Fiche Action Aktion Blatt Action Note

DOCT00041-A -09/2008-

EUROLOHR 100, EUROLOHR 300; CHR

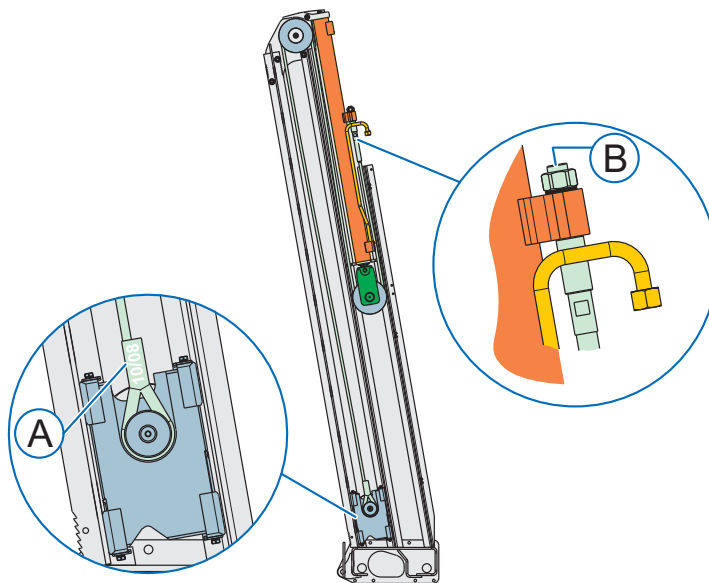
Los cables de recambio referencia F00373838 tienen una resistencia a la fatiga que permite aplazar su reemplazo a 7 años en utilización normal.

Para evitar toda confusión, los nuevos cables tienen un marcado distintivo en el extremo de la contera M22 (letra (B) troquelada en frío) así como la fecha de fabricación troquelada en el manguito diámetro 32 ((A)). Ver esquema a continuación.

Cable sin marcado B	Reemplazo al cabo de 5 años
	Cable con marcado B	Reemplazo al cabo de 7 años
